TI_2310: ドレンオープナーの材料適合

iCombi Pro / iCombi Classic 6-1/1 -
10-2/1

2023年05月22
日

取り付け位置

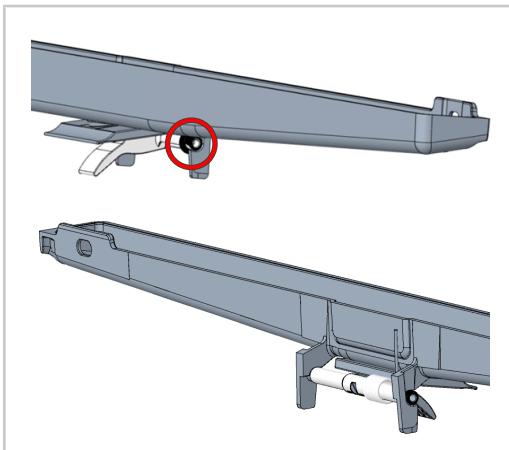
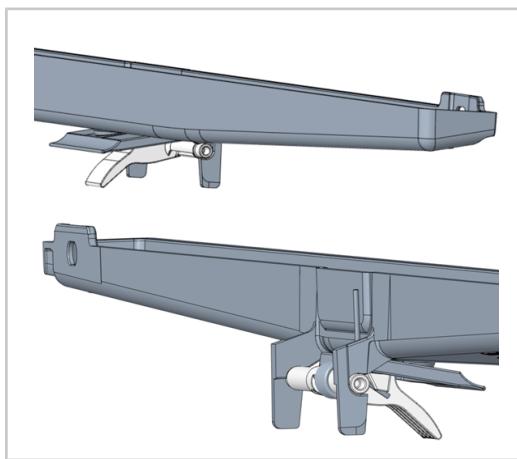
ドレンオープナーの材料適合(ドアドリップトレイのドレンオープナーの修理キット 品番: 87.01.917S)により、ドレンオープナーは今後ドアドリップパンと同じ材料で製造されます。この変更により、フランジ付きブッシュは無くなります。

2023年06月以前のドレンオープナー

2023年06月以降のドレンオープナーの新しい修理キット

2023年06月以降は、ドレンオープナーの新しい修理キットは品番: 87.01.917S、ドアドリップパン1/1(ドレンオープナーを含む)は品番: 24.05.499S、ドアドリップパン2/1(ドレンオープナーを含む)は品番: 24.05.500Sでサービス部品として入手可能です。

対象コンポーネントは全て後方互換性があります。
